Projet de
renouvellement du
parc éolien de
Bougainville (80)

Erratum

Mai 2019

Figure 3 : Occupation du sol et cartographie des habitats

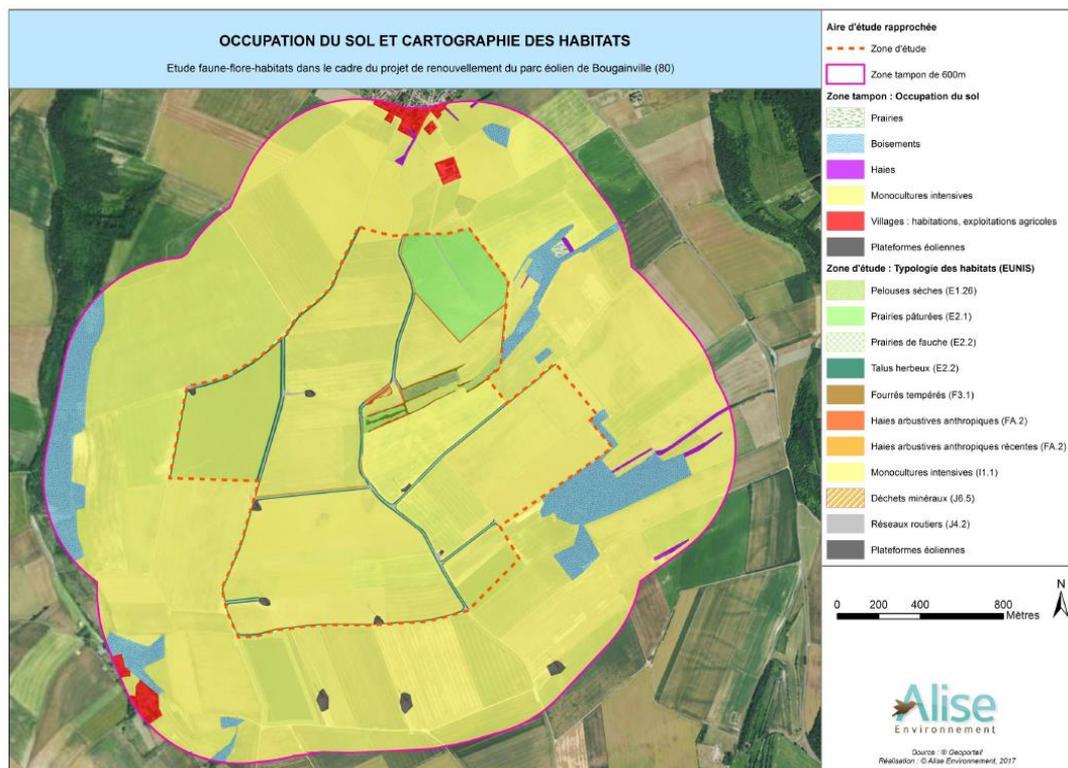
Par ailleurs, selon l'étude Habitats/flore, réalisée par Alise Environnement sur le site, il ne s'agit pas d'une haie mais d'un talus herbeux (E2.2) comme indiqué sur la figure 20 page 49 du volet écologique.

Au vu de la faible activité des chiroptères observée sur cette zone et du faible intérêt écologique de l'habitat concernée par cette éolienne E1 renouvelée, **il n'a pas été jugé nécessaire de l'éloigner de 200 m de cette haie.**

Figure 4 : Scénario d'implantation retenu.

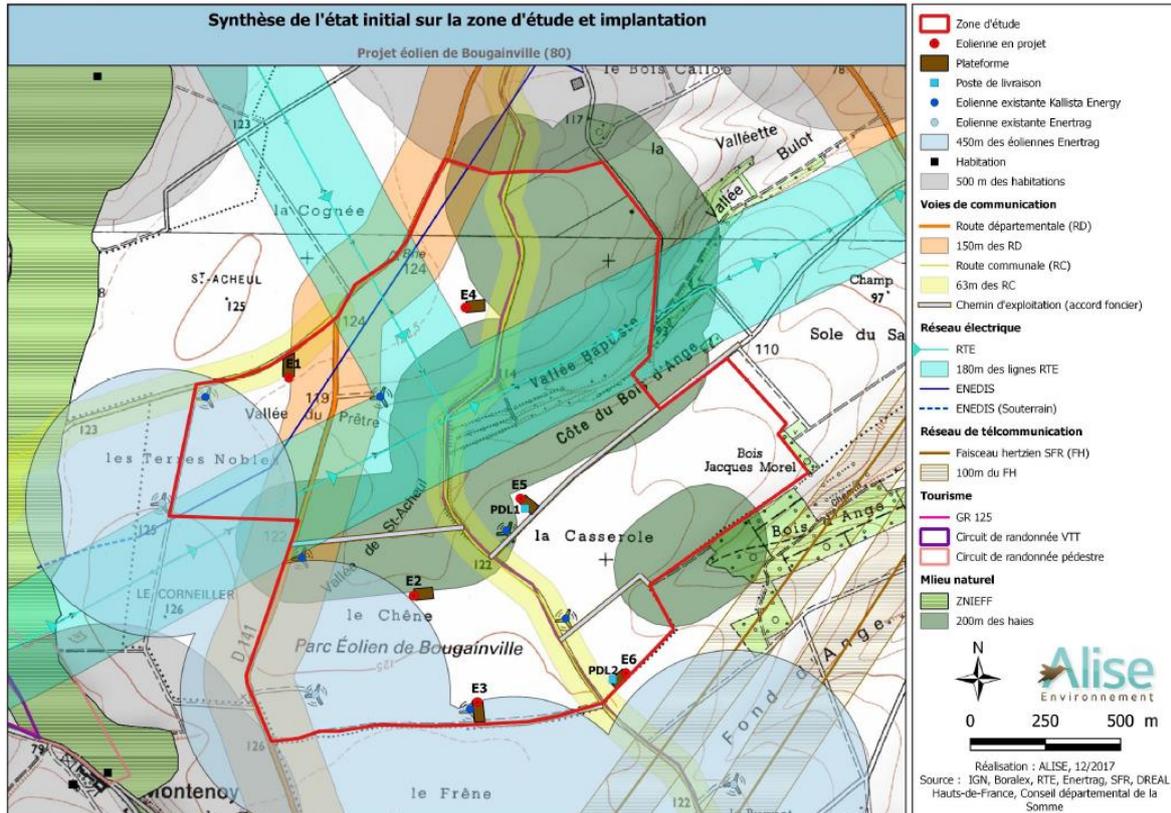
Le projet de renouvellement permet également d'éloigner l'éolienne existante E2 actuellement située à 50m d'une haie à 200 m de cette même haie.

Cette haie présente quant à elle un enjeu modéré d'un point de vue écologique (fourrés tempérés F3.1) et faible d'un point de vue des chiroptères (figure 75 p. 132 de l'étude d'impact).
